Informe Consolidado de Solicitud de Aclaraciones, Rectificaciones y/o Ampliaciones a la Declaración de Impacto Ambiental del Proyecto "Regularización del Sistema de aprovechamiento de aguas tratadas para riego de áreas verdes"

Nombre del Titular : Essity Chile SA
Nombre del Representante Legal : Jaime Contreras Contreras
Dirección : Panamericana Norte 22550

El presente Informe Consolidado de Solicitud de Aclaraciones, Rectificaciones o Ampliaciones a la Declaración de Impacto Ambiental del proyecto "Regularización del Sistema de aprovechamiento de aguas tratadas para riego de áreas verdes", contiene las observaciones generadas en virtud de la revisión de la Adenda.

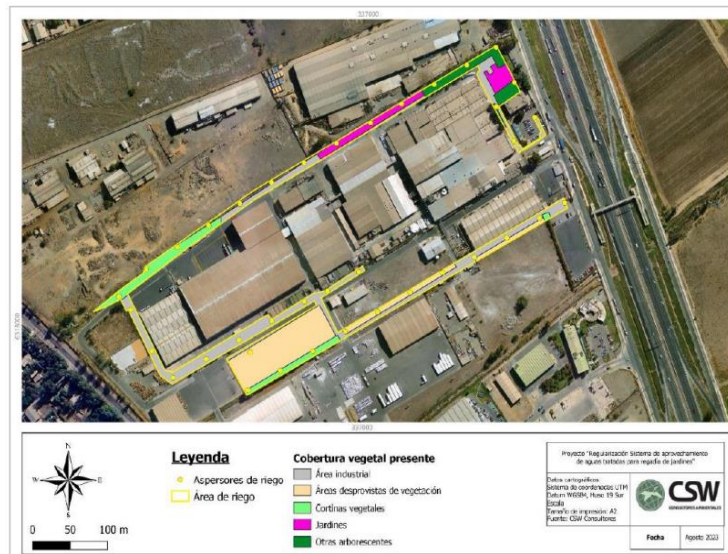
1.3 En el documento, Capítulo I, Descripción del Proyecto de la DIA, el Titular señala en el acápite 1.5.3 “Superficie del proyecto” que todas las obras, partes y acciones del Proyecto se emplazarán al interior de las instalaciones productivas de la empresa Essity Chile que abarcan una superficie total de 22,6 ha aproximadamente. La distribución de las obras del Proyecto se presenta en el Layout General en el Anexo 1-4 de la DIA. El proyecto contempló la construcción de una planta de bombeo, hacia la cual se desvía el agua tratada para ser impulsada hacia el circuito de riego, el cual consideró la implementación de 1,85 km aproximados de tuberías, además de la construcción de 38 puntos de salida para la conexión de mangueras o aspersores (véase Figura 1-3 de la DIA). De acuerdo a esto, la superficie que abarcó el sistema de regadío sería de un área aproximada de 2,5 ha, equivalentes al área de riego.”

Por otro lado, en el documento Anexo N° 2-12, Balance Hídrico y Plan de Riego de la DIA, la titular señala: “*ÁREA DE ESTUDIO. Para el cálculo de balance hídrico y la determinación del plan de riego mensual se definió como área de estudio el sector donde se contempla aplicar la irrigación. El área de riego corresponde a áreas verdes en un contexto industrial que se distribuyen en 11 subsectores que presentan diferentes especies de vegetación, y que suman una superficie total de 0,7 hectáreas, es importante aclarar que las áreas de riego incluidas en el balance se ajustan aquellas zonas donde existe actualmente vegetación.*”.

De acuerdo con lo anterior, se requiere que la Titular aclare cuál es la superficie de riego total que se pretende, en tanto, lo señalado resulta inconsistente e incompleto. En efecto, se requiere, además, que la titular identifique y describa detalladamente las 11 áreas o subsectores de riego a los que se refiere, indicando el tipo de plantas o especies vegetacionales y el área correspondiente, así también se requiere que presente un plano de detalle y escala adecuada donde se pueda apreciar con claridad dichas superficies, información que deberá presentar en formato kmz/shape, además de los parámetros considerados en el cálculo de disposición, sistema de disposición acorde a la vegetación, etc.

Fuente: Capítulo I, Descripción del Proyecto

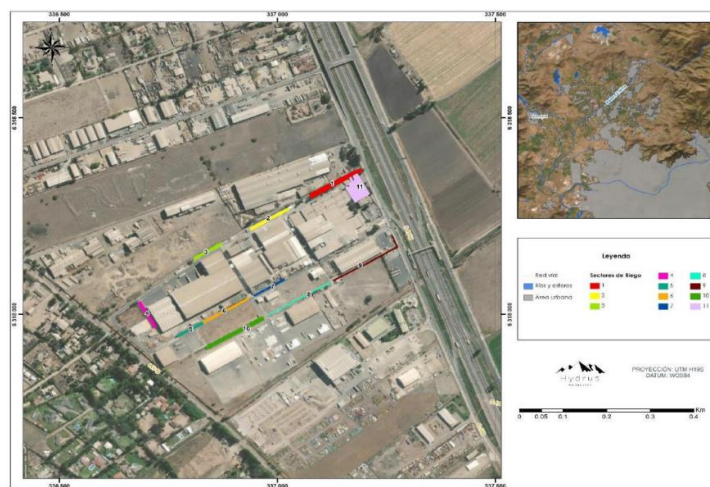
Respecto de las figuras previas, es necesario que la titular aclare si se contempla solo riego por aspersión o bien, en consideración de las distintas especies vegetales, se contempla una mayor especificidad o detalle en el método de riego, ello por cuanto se aprecia una distribución regular de los “Punto de Riego” o “Aspersores de riego” sobre el área de la planta industrial en general, así como aspersores en sectores correspondientes a “Área industrial”. Por otro lado, los sectores de riego identificados en la Figura 2-1, del documento Anexo N°2-12 de la DIA, Balance Hídrico y Plan de Riego, no se corresponden con lo descrito en la Figura 1-6 del documento Capítulo 1. Descripción de Proyecto de la DIA.

En el mismo sentido, además, la titular señala en el acápite 1.6.2 que: “La red de riego considera 38 aspersores a una distancia de 50 m aproximadamente entre ellos (véase Figura 1-

3) y se distribuirán de manera tal de regar todas las áreas verdes de la planta de Papeles Industriales.”

Lo descrito y lo señalado, permite suponer que se trata de aspersores de alto flujo y presión, lo que parece inadecuado para el riego de sectores pequeños, por lo tanto, no permite el uso eficiente de las aguas de riego y el adecuado control de las aguas tratadas que se contempla utilizar. Así, se requiere que la titular aclare y describa con mayor detalle el ejercicio de riego que contempla desarrollar, identificando y describiendo con detalle, las medidas de control, monitoreo y seguimiento que permitan verificar el uso adecuado y eficiente de las aguas. En relación al sistema de riego con efluentes, se solicita al Titular presentar el balance hídrico y de masa actualizado en consideración a lo consultado en el presente informe.
